設變多處

編號	吊架-長 (R) 、(L)(#11.26)	繪圖	柯舜傑	Rev. No	單位	mm
描述		審核				
材質&表面	SUSHL / 3.5t	日期	2021 / 11 / 26			
備註		分頁	1/2

視圖168 (1:4)
吊架-長(L)(#11.02)

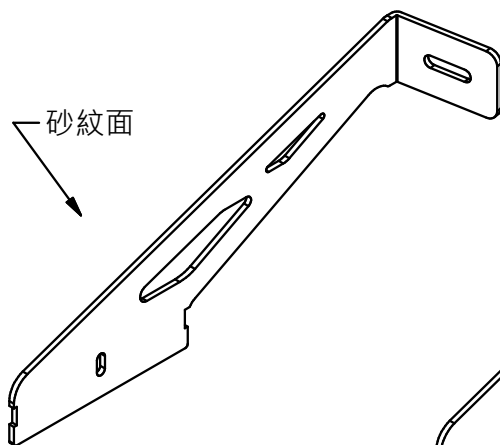
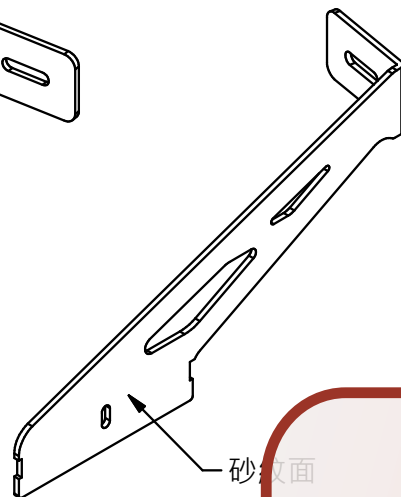
1. 樣式 (原 吊架-長(#11.02) · 設變為 (吊架-長(#11.26)
2. 鉸厚 (原 2.5t · 設變為 3.5t)
